Betreft: Nieuwe motor voor servicedoeleinden

Service-mededeling Afsp 183

AG 2040 - AG 2040/60

juni 1971

Fig. 1

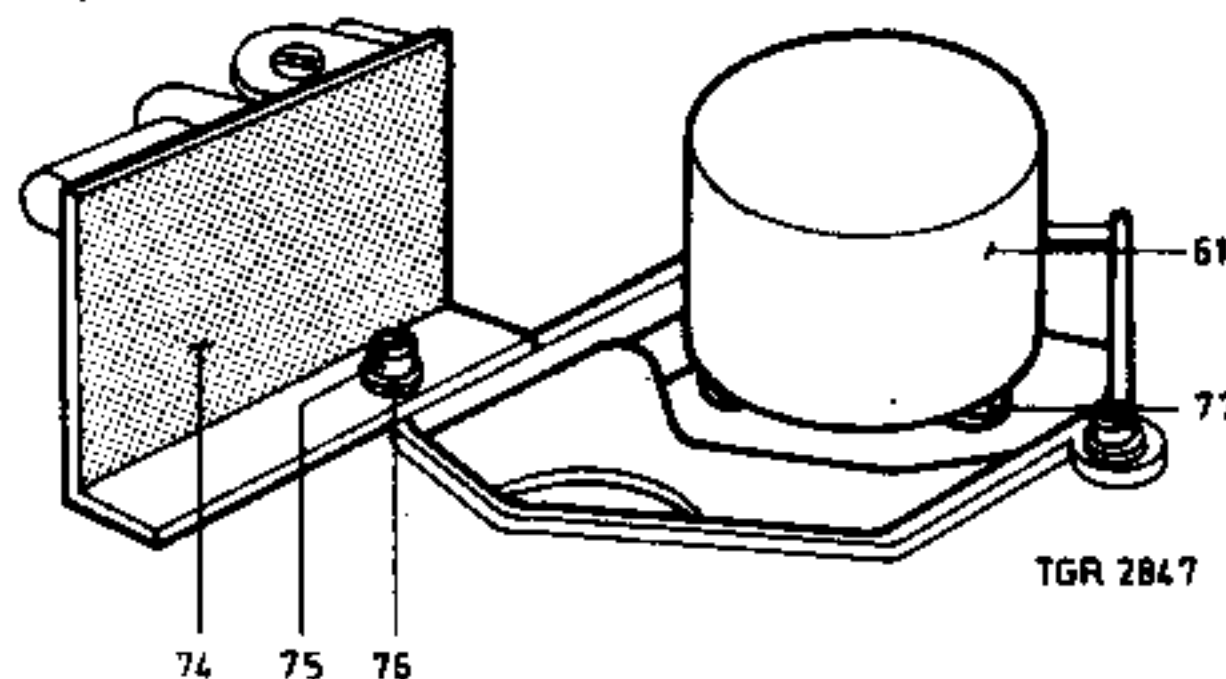
De motoren JW 525 09 (4822 361 20006) en 4822 194 00207 (4822 361 20023) worden niet meer geleverd.

Voor remplace van de oude motoren moet nu besteld worden:

- a. Nieuwe motor, bestelnummer 4822 361 20073
- b. Een motorregelprint, bestelnummer 4822 214 50089
- c. Drie afstandsringsen om het aanlopen van de motor tegen de draaitafel te voorkomen, bestelnummer 4822 532 10167.

- a. De nieuwe motor pos.61 met afstandsringsen pos.77 wordt op dezelfde manier bevestigd als de oude motor (zie fig.1)
- b. De motorregelprint pos.74 wordt met de reeds aanwezige schroef pos.75 en sluitring pos.76 aan de montageplaat bevestigd.

Fig. 2

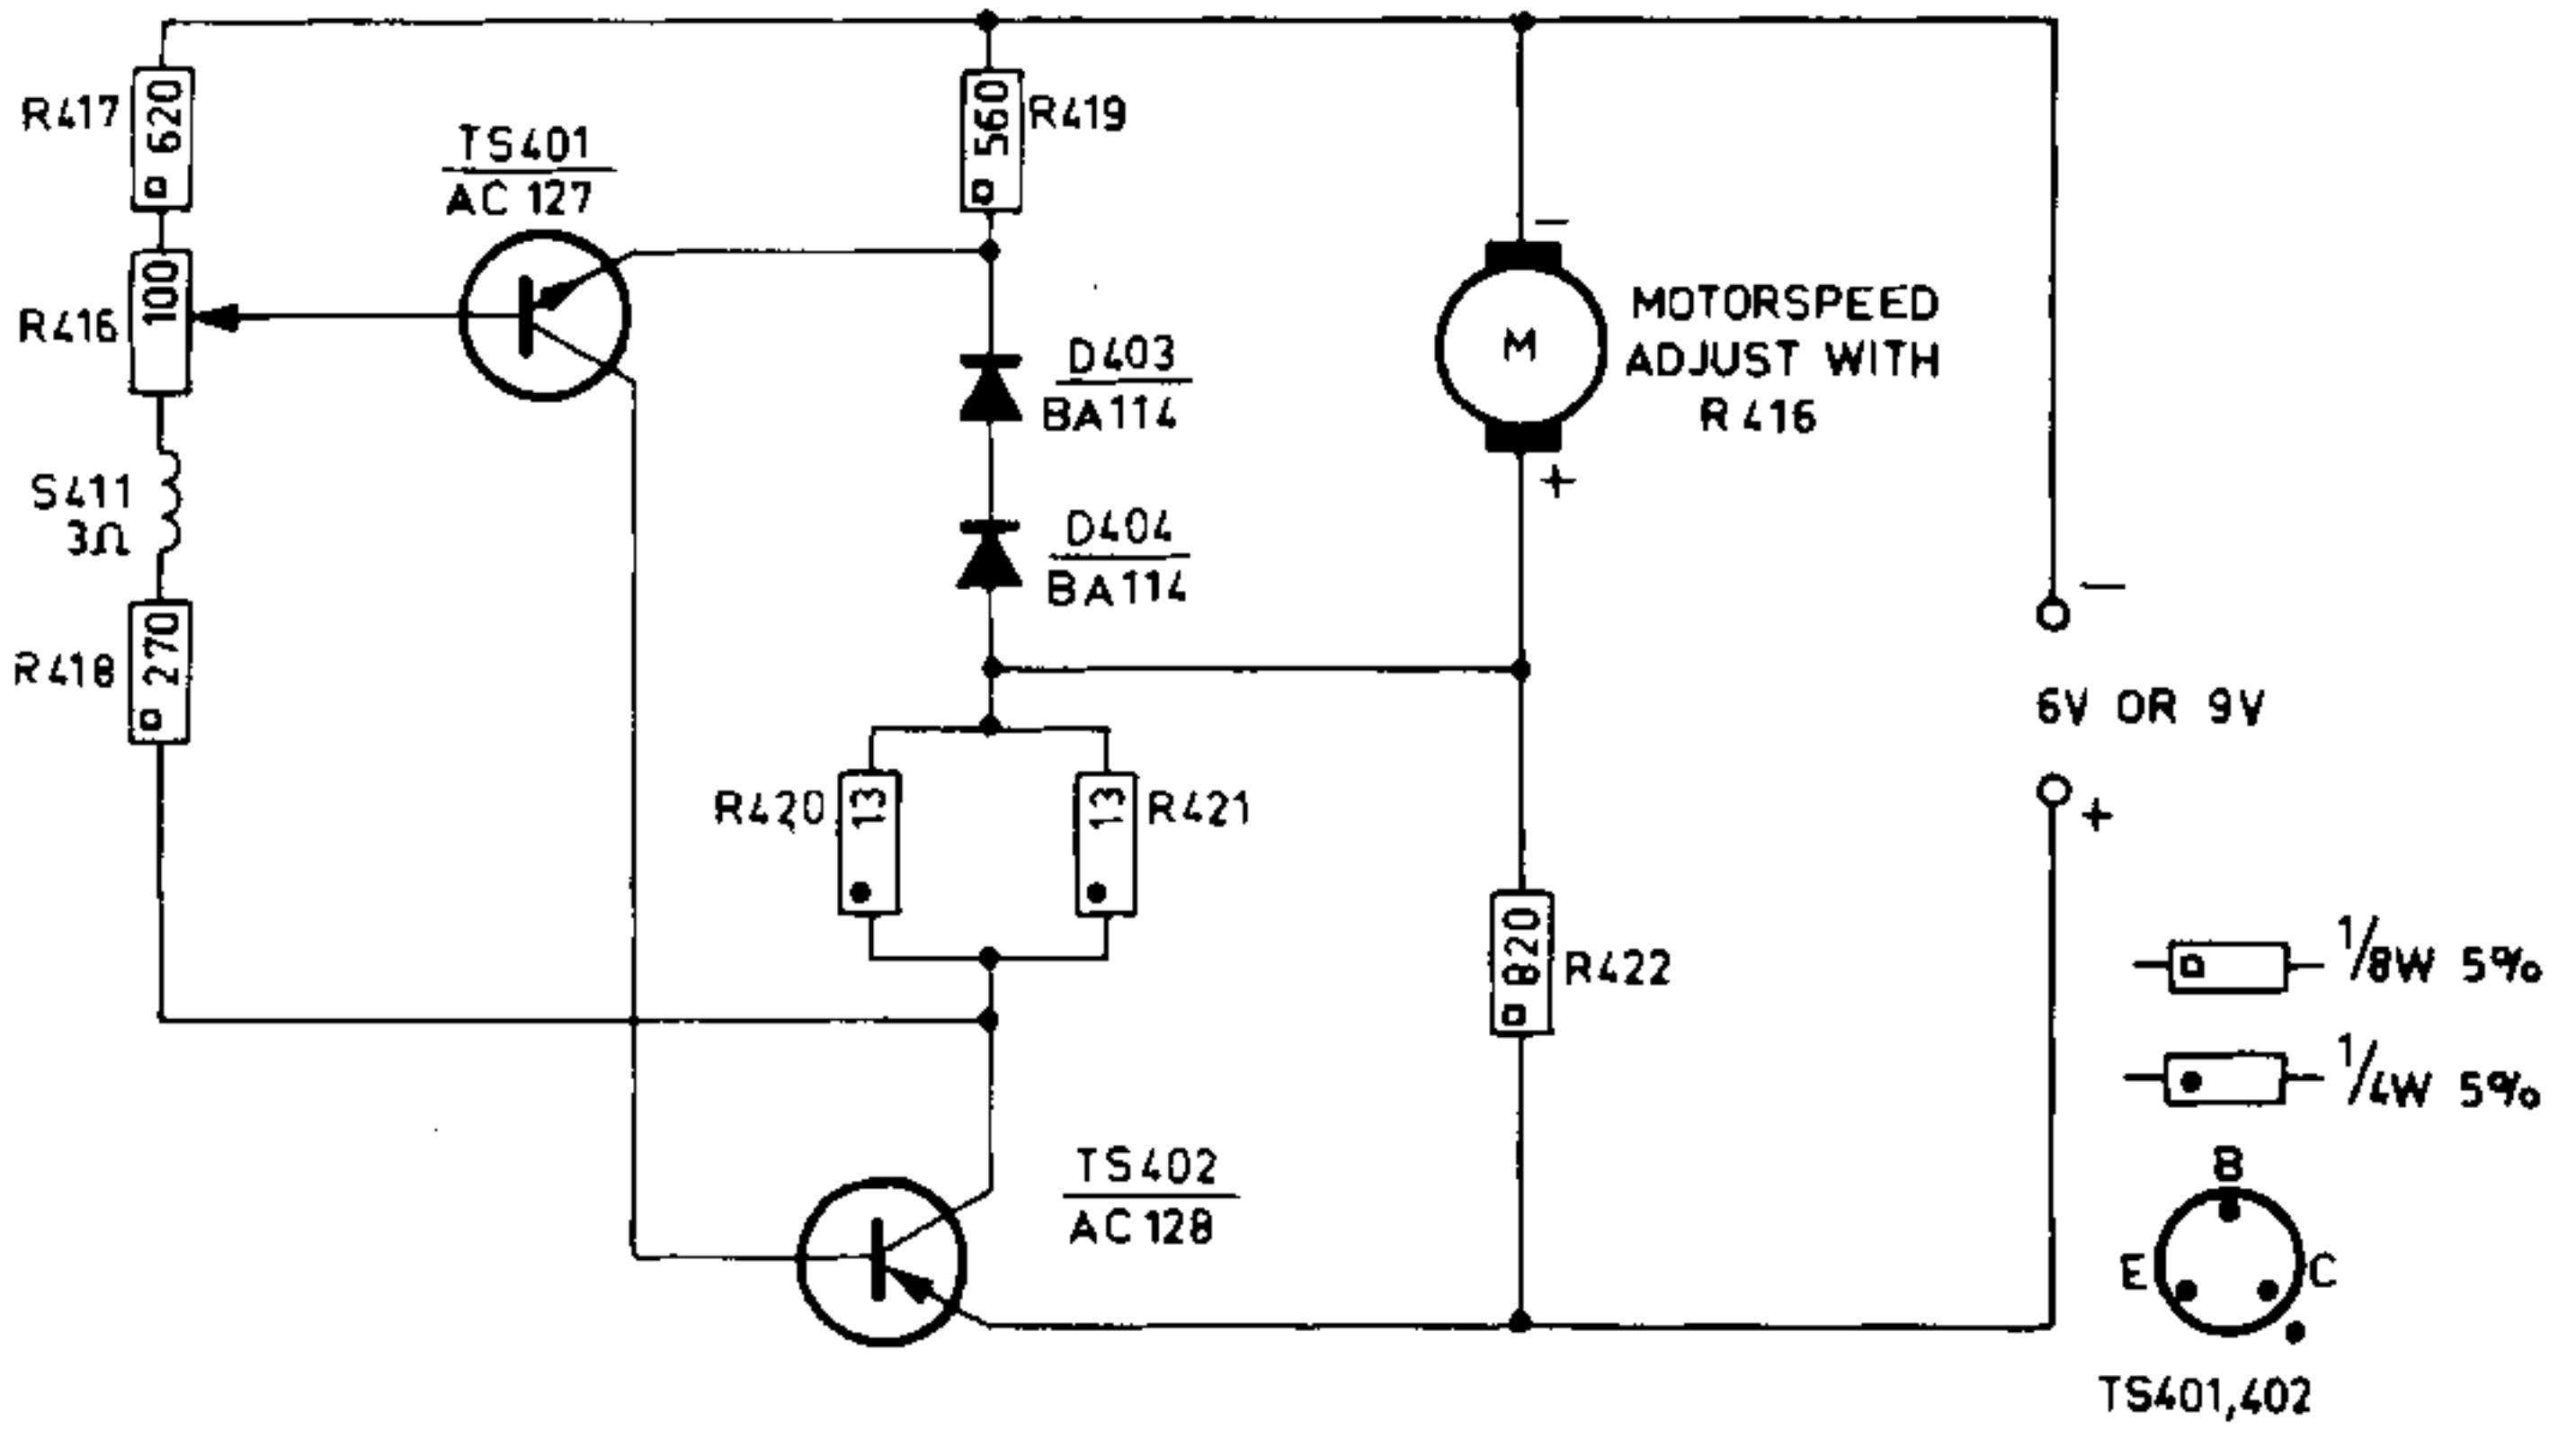
Voor principe- en montageschema zie fig.2 en 3.

- a. Indien er nog een condensator (3,2 uF - 40 V) met beugel via de motor is aangesloten, dan kan deze vervallen.
- b. Na vervanging van de oude motoren door de nieuwe met motorregelprint moeten de toerentallen m.b.v. R416 en een stroboskoopschijf afgeregeld worden (zie fig.2 en 3).
